Abwägungstabelle (Stand: 12.04.2019)

Sie betrachten: Auguststraße - Aufhebung
Verfahrensschritt: Frühzeitige Beteiligung gemäß § 4 (1) BauGB
Zeitraum: 11.03.2019 - 11.04.2019

RICHTFUNKTRASSEN

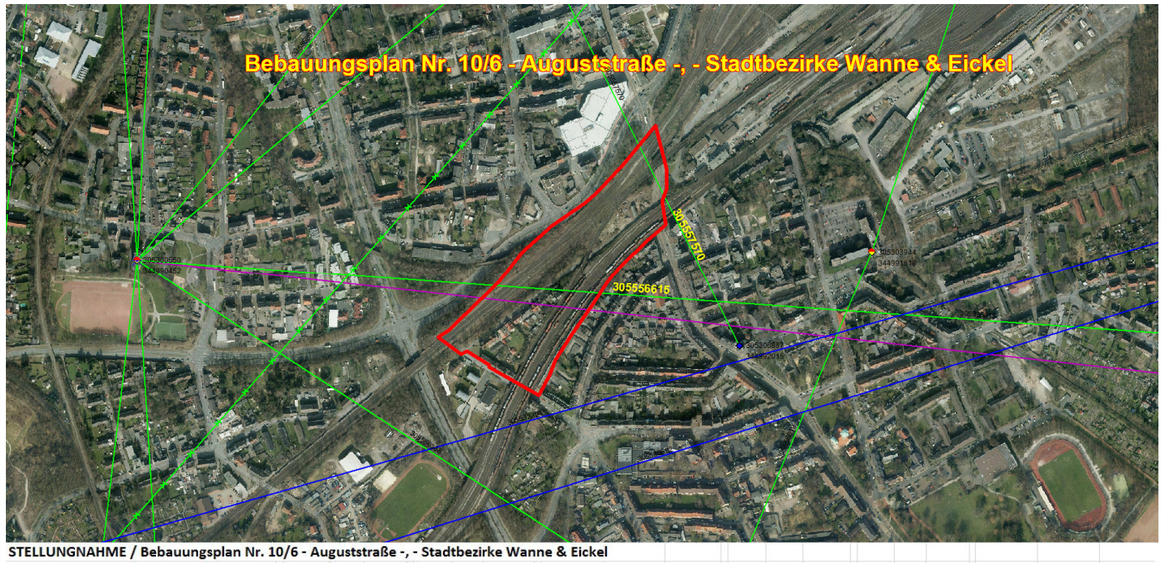
Die farbigen Linien verstehen sich als Punkt-zu-Punkt-Richtfunkverbindungen der Telefónica Germany GmbH & Co. OHG. Das Plangebiet ist im Bild mit einer dicken roten Linie eingezeichnet. Die Linie in Magenta hat für Sie keine Relevanz.
Man kann sich diese Telekommunikationslinie als einen horizontal über der Landschaft verlaufenden Zylinder mit einem Durchmesser von rund 30-60m (einschließlich der Schutzbereiche) vorstellen (abhängig von verschiedenen Parametern). Bitte beachten Sie zur Veranschaulichung die beiliegenden Skizzen mit Einzeichnung des Trassenverlaufes. Alle geplanten Konstruktionen und notwendige Baukräne dürfen nicht in die Richtfunktrasse ragen. Wir bitten um Berücksichtigung und Übernahme der o.g. Richtfunktrasse in die Vorplanung und in die zukünftige Bauleitplanung bzw. den zukünftigen Flächennutzungsplan. Innerhalb der Schutzbereiche (horizontal und vertikal) sind entsprechende Bauhöhenbeschränkungen festzusetzen, damit die raumbedeutsame Richtfunkstrecke nicht beeinträchtigt wird.

Es muss daher ein horizontaler Schutzkorridor zur Mittellinie der Richtfunkstrahlen von mindestens +/- 30 m und einen vertikalen Schutzabstand zur Mittellinie von mindestens +/-15m eingehalten werden.
Wir bitten um Berücksichtigung und Übernahme der o.g. Richtfunktrassen einschließlich der geschilderten Schutzbereiche in die Vorplanung und in die zukünftige Bauleitplanung bzw. den zukünftigen Flächennutzungsplan. Innerhalb der Schutzbereiche (horizontal und vertikal) sind entsprechende Bauhöhenbeschränkungen s. o. festzusetzen, damit die raumbedeutsamen Richtfunkstrecken nicht beeinträchtigt werden.
Sollten sich noch Änderungen in der Planung / Planungsflächen ergeben, so würden wir Sie bitten uns die geänderten Unterlagen zur Verfügung zu stellen, damit eine erneute Überprüfung erfolgen kann.
Mit freundlichen Grüßen

53	Telefonica Germany GmbH & Co. OHG	Erstellt von: Jörn Leckscheid, Stadt Herne, am: 10.04.2019 Aktenzeichen: Nicht angegeben. Sehr geehrter Herr Lüken, aus Sicht der Telefónica Germany GmbH & Co. OHG sind nach den einschlägigen raumordnerischen Grundsätzen die folgenden Belange bei der weiteren Planung zu berücksichtigen, um erhebliche Störungen bereits vorhandener Telekommunikationslinien zu vermeiden: - durch das Plangebiet führen 2 Richtfunkverbindungen hindurch - die Fresnelzone der Richtfunkverbindung 305556615 befindet sich in einem vertikalen Korridor zwischen 15 m und 45 m über Grund - die Fresnelzone der Richtfunkverbindung 305557570 befindet sich in einem vertikalen Korridor zwischen 15 m und 45 m über Grund	**Die Stellungnahme wird zur Kenntnis genommen. Änderungen ergeben sich daraus nicht.**

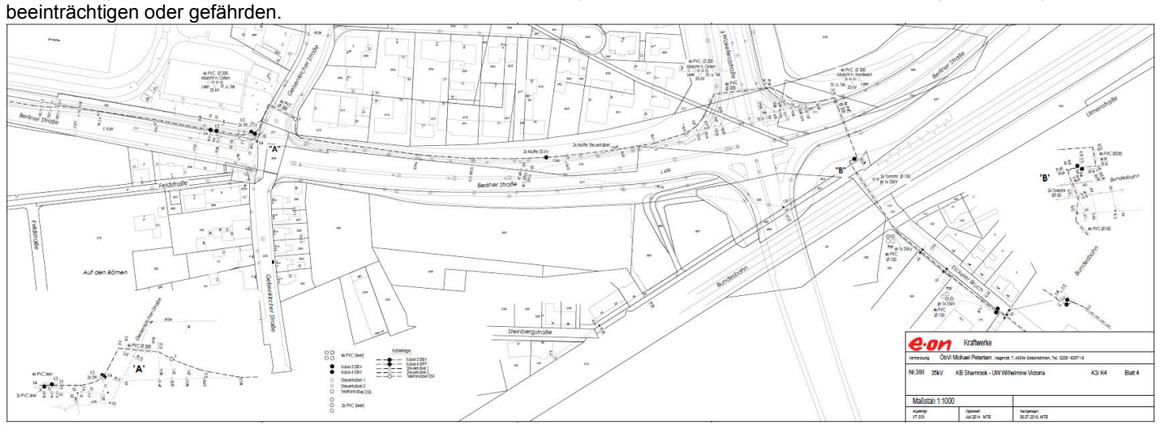
54	Thyssengas GmbH, Niederlassung Dortmund	Erstellt von: Jörn Leckscheid, Stadt Herne, am: 25.03.2019 Aktenzeichen: Nicht angegeben. KEINE	**Die Stellungnahme wird zur Kenntnis genommen. Änderungen ergeben sich daraus nicht.**
55	Uniper Kraftwerke GmbH	Innerhalb des Plangebietes befinden sich Kabel der Uniper Kraftwerke GmbH. Anbei erhalten Sie den Plan "Nr. 38II 35kV KB Shamrock - UW Wilhelmine Victoria K3 / K4 Bl. 04" der betroffenen Stelle als pdf. Der Schutzstreifen für jedes dieser 2 Kabel beträgt	**Die Stellungnahme wird zur Kenntnis genommen. Änderungen ergeben sich daraus nicht.**

1,5 m beiderseits der Leitungsmittelachse. Aus unserer Sicht ist daher die Festsetzung eines Geh-, Fahr- und Leitungsrechtes gem. § 9 (1) Nr. 21 BauGB erforderlich, falls sich die Kabel nicht innerhalb der öffentlichen Verkehrsflächen befinden. Wir bitten Sie, diese Anregung bei Ihrer Planung zu berücksichtigen. Innerhalb der mit dem Leitungsrecht zu belastenden Fläche dürfen keine Handlungen vorgenommen werden und auch keine Anpflanzungen von tief wurzelnden Bäumen oder Sträuchern erfolgen, die den Bestand und die Unterhaltung der Leitungen beeinträchtigen oder gefährden.
